**AVIS RELATIF À LA PROTECTION
CONTRE LES EVENTUELS EFFETS NOCIFS ET NUISANCES
PROVOQUÉS PAR LES RAYONNEMENTS NON IONISANTS
GÉNÉRÉS PAR DES ANTENNES ÉMETTRICES STATIONNAIRES**

Commune : VAUX-SUR-SURE - Exploitant : TELENET GROUP

Référence exploitant : LX6348A

Rapport n° 465 / 2025

Figure 1 : Vue en plan des lieux de séjour et des points de contrôle

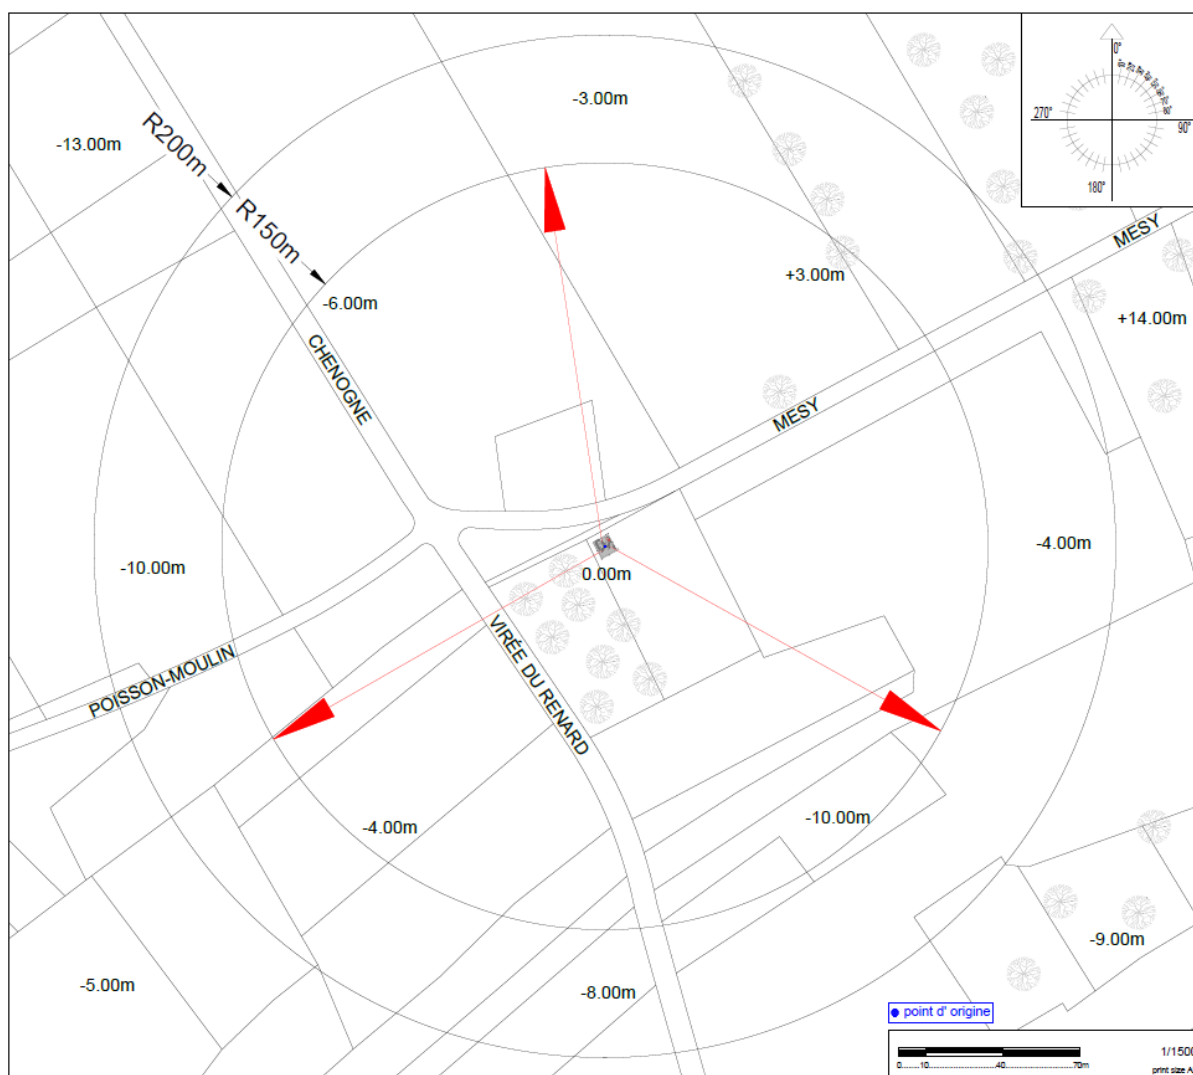
N° point de contrôle	LS	Atténuation (dB)	Indice d'exposition relatif à la limite par installation IE_i
Aucun lieu de séjour ne se trouve dans la zone où la limite d'immission pourrait être atteinte

En ce qui concerne les antennes de l'installation mentionnées dans le tableau 1, la distance maximale à laquelle la limite pourrait être atteinte, à l'extérieur, est égale à 92,2 m. S'il n'y a pas de LS à une distance inférieure, les antennes respectent forcément la limite d'immission.

Dans le cas des LS situés à l'intérieur des bâtiments, une atténuation d'obstacle est prise en compte et il en résulte que la distance maximale à laquelle la limite pourrait être atteinte se réduit à 65,3 m.

Figure 2 : Vue en plan des installations d'antennes dans un rayon de 300 mètres autour de l'installation faisant l'objet de la demande d'avis

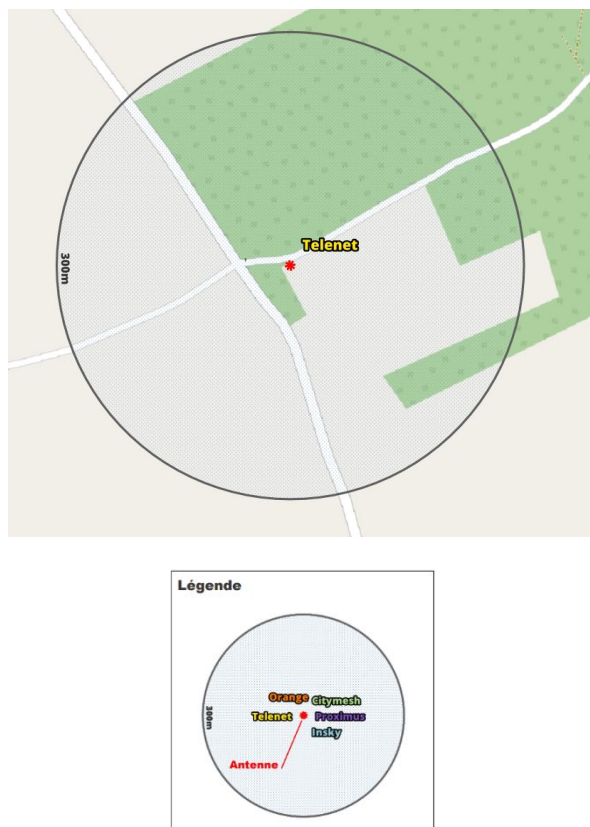
- il y a au plus 4 installations d'antennes émettrices stationnaires présentes dans la zone d'évaluation de 300 mètres de rayon représentée dans la figure 2, y inclus l'installation référencée dans le paragraphe 2 : la limite cumulative définie à l'article 4, §2 du décret est nécessairement respectée dans les lieux de séjour à l'intérieur de la zone d'évaluation de 300 mètres de rayon ;

Compte tenu des considérations ci-dessus, il apparaît que l'intensité du rayonnement électromagnétique généré, dans les lieux de séjour situés dans un rayon de 300 mètres autour de l'installation référencée dans le paragraphe 2, par l'ensemble des antennes émettrices stationnaires de l'ensemble des exploitants du même site d'antennes émettrices stationnaires respecte la limite fixée à l'article 4, § 2 du décret.
